中型トラック かじ取り装置(パワーステアリングポンプジョイント)のリコールについて

(届出日:令和8年7月9日、作業開始日:令和8年7月10日)

リコール番号 5846

改善箇所説明図

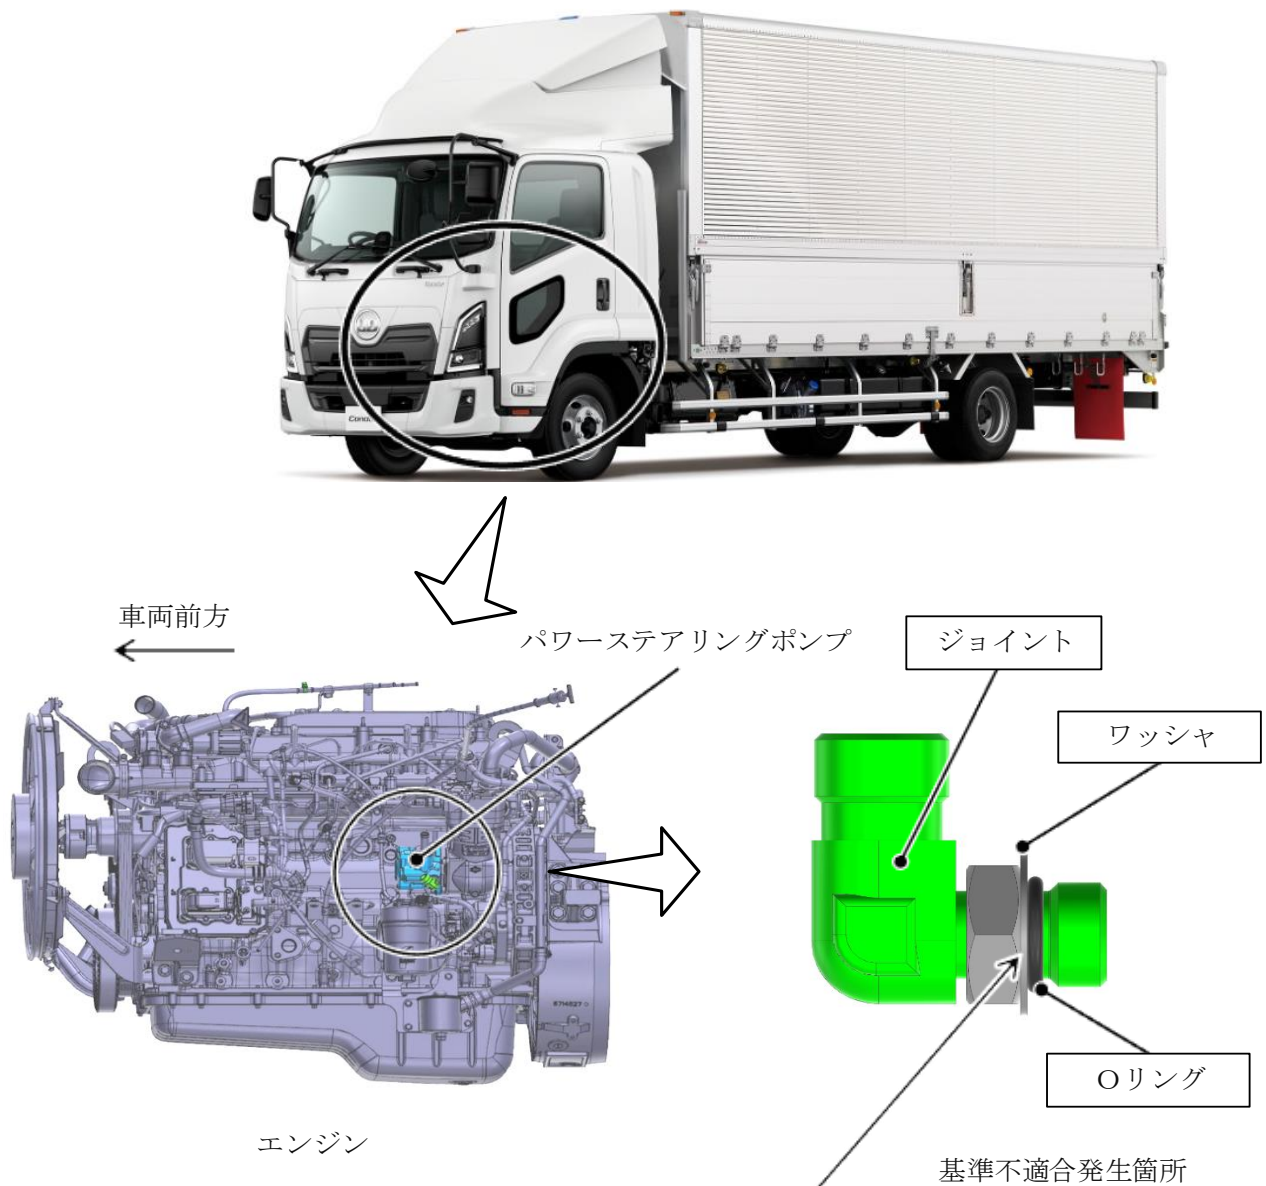
パワーステアリングポンプとオイルホースを接続するジョイントにおいて、製造工程が不適切なため、接続部のワッシャ内径が大きいものがある。そのため、そのまま使用を続けると、接続部のOリングが油圧によりワッシャ内径の隙間に噛み込んで損傷し、パワーステアリングオイルが漏れ、最悪の場合、操舵力が增大するおそれがある。

全車両、ジョイントを良品、Oリングを新品に交換する。
